Planbeskrivelse detaljreguleringsplan

Reikesteinsøddin

Tyin, Vang kommune

Utarbeidet av Utmarksplan AS, 28.03.16/ rev 20.02.21

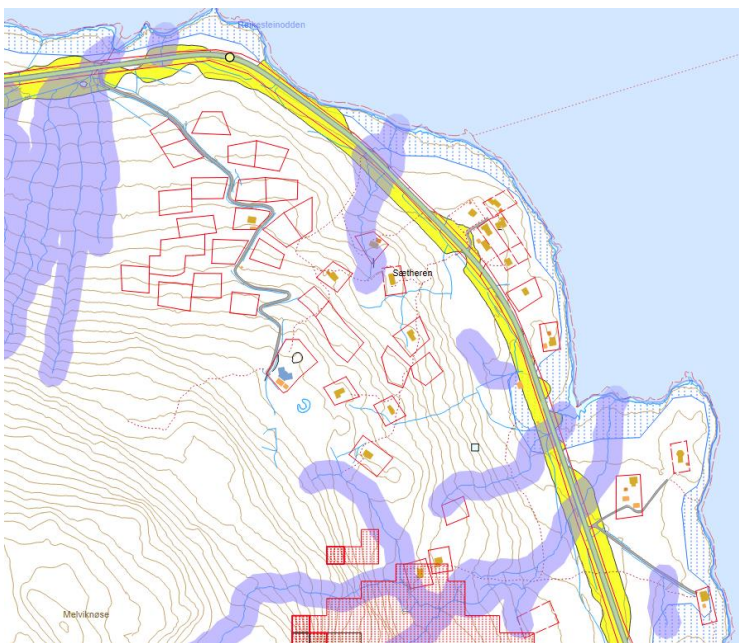
1. NVE

NVE har en standardmerknad som de sender ved alle oppstartsvarsler. Denne omhandler deres fagområder, som bl.a. er flom, skred og energianlegg.

Vurdering:

Kartet over er utklipp fra basen samfunnssikkerhet fra Valdreskart. Denne viser planområdet, og konkluderer med at det er liten naturfare innen området. Det er registrert fare for snøskred i sør, samt på utiden av planområdet i nord. Området er tidligere rasvurdert, og hensynssoner er lagt inn i planen i forhold til disse. Det er ikke nye bygninger inn mot rasområdet i sør. Det er vise soner for flom langs interne bekker i feltet. Det er heller ikke nye tiltak i forbindelse ed disse, bortsett fra regulert veg til eksisterende tomter i sør. Denne vegen vil ligge som en voll inn mot bekk, og sørge for at den ikke flommer utover terrenget. Det har ikke kommet ny informasjon om NVE sine fagområder etter at gjeldene plan ble vedtatt.
